**Synopse der Stellungnahmen
aus der Beteiligung der öffentlichen Stellen
für den Kreis Minden-Lübbecke und
die kreisangehörigen Kommunen
zur 1. Änderung des Regionalplans OWL
(Wind/Erneuerbare Energien)
für den Regierungsbezirk Detmold**

Beteiligungsverfahren gem. § 9 Abs. 2 ROG i.V.m. § 13 LPIG NRW
vom 01.10.2024 bis 11.11.2024

2. Wasserstraße (Kennung: MI_Pet_3)

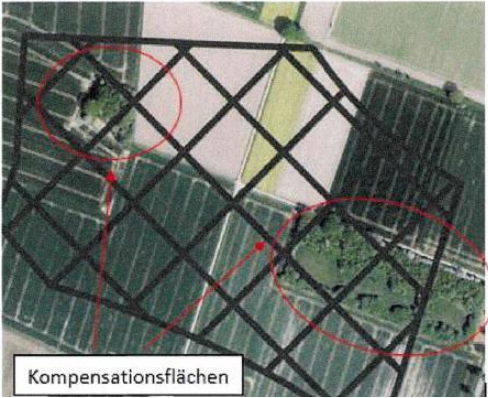
Begrüßenswert ist, dass eine ursprünglich nördlich angrenzende Potentialfläche nicht mehr als Beschleunigungsgebiet und Windenergiebereich vorgesehen ist. Gegen die Ausweisung des angrenzenden südwestlichen Bereichs bestehen jedoch nach wie vor fachliche Bedenken. Drei vorhandene WEA am Standort liegen zwischen 240 m und knapp 500 m von einem bekannten Rotmilan-Brutplatz entfernt. Diese Abstände unterschreiten deutlich den Nahbereich von 500 m mit signifikant erhöhtem Tötungsrisiko. Des Weiteren sind z.B. im Jahr 2014 eine hohe Dichte an planungsrelevanten Arten (u.a. 75 Brutreviere der Feldlerche) in dem vorgesehenen WEB kartiert worden. Vor dem Hintergrund einer schon früher dokumentierten hohen Rot- und Schwarzmilan Dichte im Gebiet, erscheint der Standort als Windenergiegebiet ungeeignet.

Der Anregung wird nicht entsprochen.

Die Fläche entspricht dem im Plankonzept dargelegten methodischen Vorgehen zur Identifizierung geeigneter Potenzialflächen. Die Festlegung von Windenergiebereichen erfolgt auf der Grundlage eines gesamträumlichen Plankonzeptes, welches für den gesamten Planungsraum Anwendung findet. Auf der Fläche befinden sich bereits immissionsschutzrechtlich genehmigte Windenergieanlagen. Die Fläche ist als bestehende kommunale Windenergieplanung bereits ein Windenergiegebiet i.S.d. § 2 WindBG. Innerhalb von Windenergiegebieten sind Vorhaben nach § 35 Abs. 1 Nr. 5 BauGB, die der Erforschung, Entwicklung und Nutzung der Windenergie dienen, privilegiert zulässig.

Gem. Grundsatz 10.2-9 (Berücksichtigung bestehender Windenergiestandorte und kommunaler Windenergieplanungen) des LEP NRW ist die Regionalplanung gehalten, bereits bestehende Windenergiestandorte und kommunale Windenergieplanungen zu berücksichtigen. Dabei kann entsprechend der Erläuterungen zum Grundsatz 10.2-9 (Berücksichtigung bestehender Windenergiestandorte und kommunaler Windenergieplanungen) des LEP NRW von dem Kriteriensatz zur Identifizierung neuer Flächen für die Windenergie abgewichen werden.
